*Ministero dell' Ambiente  
e della Tutela del Territorio e del Mare*

**OGGETTO:[ID\_VIP: 4713] Variante tecnico funzionale ex art. 24 - Posa di pontili galleggianti frangionde e modifica strutturale al pontile principale per l'ormeggio imbarcazioni all'interno del compendio in concessione alla Porto Lotti S.p.A. - La Spezia. Nota Tecnica**

**Oggetto della richiesta di valutazione preliminare**

Figura 4 - interventi previsti in fase 2

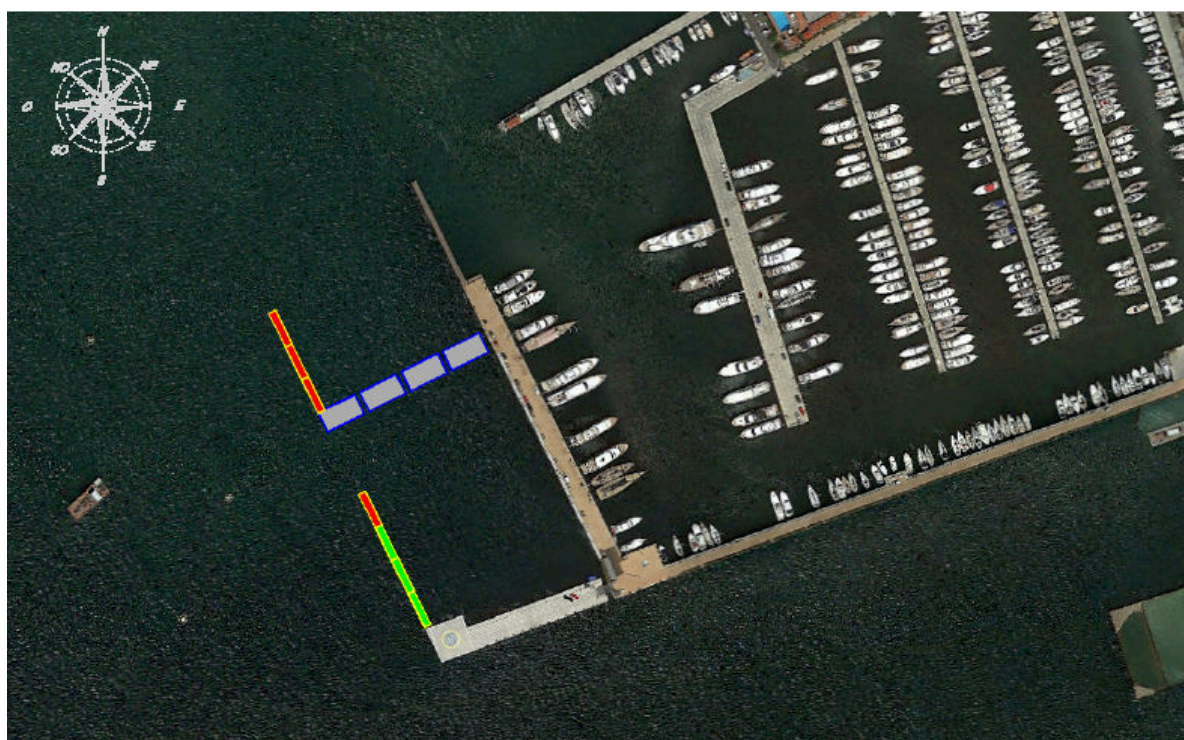
- la porzione di specchio acqueo protetto già realizzato nella fase 1 (di seguito denominato bacino Sud) verrà ampliata posizionando un ulteriore frangiflutti in continuità ai 3 precedentemente installati;
- la nuova area di ormeggio sarà delimitata a Est dal molo esistente, a Sud da 4 cassoni in acciaio posati sul fondale e ad Ovest da 4 nuovi frangiflutti galleggianti (dello stesso tipo utilizzati in fase 1). Questi ultimi saranno posizionati a partire dallo spigolo Nord-Ovest dell'ultimo cassone verso mare, mantenendo l'allineamento dei frangiflutti precedentemente posati nella fase 1, lungo la direzione 335 °N, per una lunghezza complessiva pari a circa 60 m (come mostrato nella seguente Figura 4).

In relazione al posizionamento dei cassoni, il Proponente sottolinea che:

- i cassoni in acciaio allo stato attuale si trovano semplicemente appoggiati sul fondale, in quanto già utilizzati per il recupero della nave “Costa Concordia” e verranno semplicemente spostati mediante traino di rimorchiatore da Piombino a La Spezia;
- la posa in loco dei cassoni avverrà senza asporto o movimentazione del fondale marino, con semplice affondamento dei cassoni che sono comunque già in parte zavorrati;
- una volta posizionati verranno ulteriormente zavorrati con acqua per consentire l'affondamento;

- la soluzione risulta migliorativa rispetto alla soluzione su pali che di fatto avrebbe interferito con il fondale attuale;
- in caso di necessità, gli elementi potranno essere rimessi in galleggiamento con procedimento inverso, liberando quindi la zona di mare interessata;
- il livellamento in quota della superficie dei cassoni verrà effettuato con getto di calcestruzzo armato in CLS di altezza variabile per compensare eventuali differenze di livello tra i cassoni; gli elementi saranno separati tra di loro e collegati con giunti mobili in modo tale da garantire la possibilità di rimettere in galleggiamento i cassoni qualora fosse necessario.

- dall'analisi dei risultati per la fase 2, si evince che la presenza dei cassoni posti a protezione del bacino Nord determinano, per effetto della riflessione, un generale aumento dell'agitazione ondosa nel bacino Sud rispetto alla fase 1, mentre il layout finale offre una efficace protezione del bacino Nord per tutte le mareggiate considerate;
